D.lgs. 152/06. Parte Seconda Titolo III bis.
**Modifica Sostanziale dell'A.I.A. n. DPC025/192 del 05/10/2017 ai sensi dell'art. 29-
nonies, comma 2 del D. Lgs. 152/2006 e s.m.i. – Ditta F.G.A. Galvanica S.r.l.**
Riscontro alla nota della Regione Abruzzo acquisita al prot. Art. n. 0017853/2023 del
19/04/2023
RELAZIONE ISTRUTTORIA per Conferenza dei Servizi del 08/06/2023.

D.LGS. 152/06 PARTE II, TITOLO III-BIS (AIA) RICHIESTA DI INTEGRAZIONI MODIFICA SOSTANZIALE DELL'AIA

Impianto: DITTA F.G.A. S.r.l.

2.6 Trattamento di superficie di metalli o materie plastiche mediante processi elettrolitici o chimici qualora le vasche destinate al trattamento utilizzate abbiano un volume superiore a 30 m³.

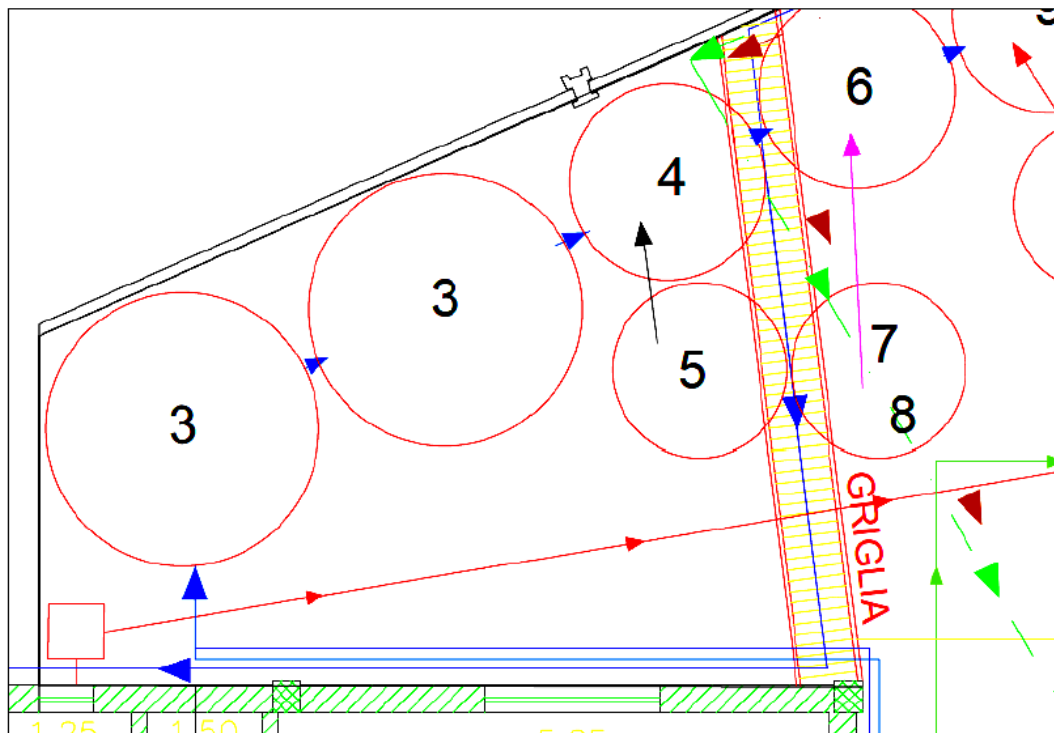
Chiarire lo stato della richiesta di permesso di allaccio alla rete fognaria in quanto nella documentazione non è allegato alcun documento da cui si evinca a che punto è la richiesta. Indicare una tempistica per la realizzazione dell'allaccio.

- Si precisa sin d'ora che non è possibile rilasciare un'autorizzazione con due limiti allo scarico differenti, pertanto la ditta dovrà produrre una tabella scarichi aggiornata.

- Valutare l'allaccio alla rete fognaria anche dello scarico domestico.
- In merito all'installazione dei lavandini nel laboratorio, si chiede di effettuare una stima della portata di acqua scaricata e della composizione.
- Chiarire come vengono gestite le acque di pioggia raccolte nella griglia nell'area impianto come in figura:

La ditta ha dichiarato che “Con la presente istanza si chiede l'autorizzazione allo scarico in fognatura delle acque reflue industriali dello scarico S1, dopo di che si procederà alla richiesta di allaccio. I tempi di realizzazione dell'allaccio sono di circa 30 giorni (10 metri di scavo).”

La ditta ha chiarito il funzionamento della raccolta delle acque nella griglia indicata:

La logica di funzionamento per i serbatoi n° 22 e 23 è questa: quando l'impianto di depurazione è funzionante, in caso di pioggia, l'area depuratore (compresa fra le griglie e indicata con 5 e 6 nel lay-out sopra) scola sulla griglia e la pompa 1 su griglia rimanda in testa all'impianto di depurazione. Quando invece l'impianto di depurazione è spento (sabato e domenica o festivi) e piove, l'area dell'impianto scola su griglia, si attiva la pompa 2 su griglia e sversa su serbatoio 23, da qui poi le acque vengono pompate in testa all'impianto di depurazione. Per quanto riguarda le acque del piazzale antistante, queste vengono separate in prima e seconda pioggia. Le acque di prima pioggia vanno sempre ed unicamente nel serbatoio 22, da cui, trascorsi i tempi (7 gg), vengono immesse in testa all'impianto di depurazione. Le acque di seconda pioggia vengono scaricate direttamente dopo il bypass, su fosso adiacente lo stabilimento.
